Emne: Softwareopdatering af behandlingsdefibrillatorer til hjertesynkronisering (CRT-D) og pacemakere (CRT-P), der løser problemet med LV offset-interaktion (LV=vestre ventrikel) fra november 2018 (Se tidligere meddelse fra december 2017 og seneste meddelse fra november 2018 med reference 92179817-FA).

Boston Scientific softwareopdatering, der løser problemet med positiv LV offset-interaktion

Tillæg A – Identifikation af programmerens software

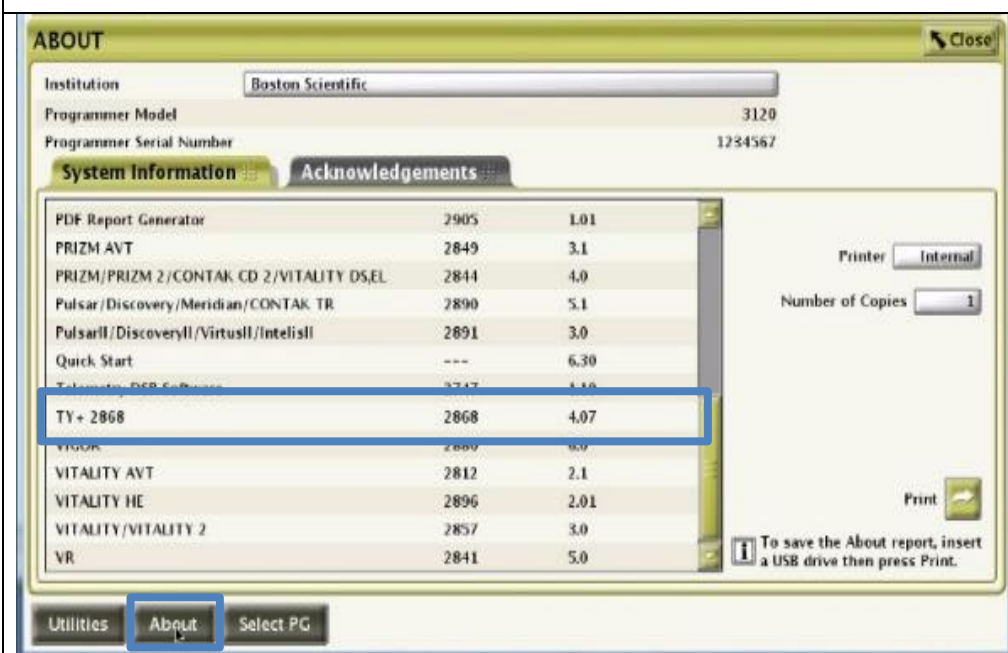
Vælg knappen About (om), og kontroller softwaremodel og version

Model 2869 v2.06 understøtter CRT-P'erne i tabel 1

Tidligere udgivet model 2868 v4.07 understøtter CRT-D'erne i tabel 2

Understøttede enheder, der interrogeres med denne software, risikerer ikke længere at gå i permanent sikkerhedsstilstand på grund af parameter interaktion mellem positive LV Offset, A-Blank efter V-Pace værdier og sparringsindstillinger.
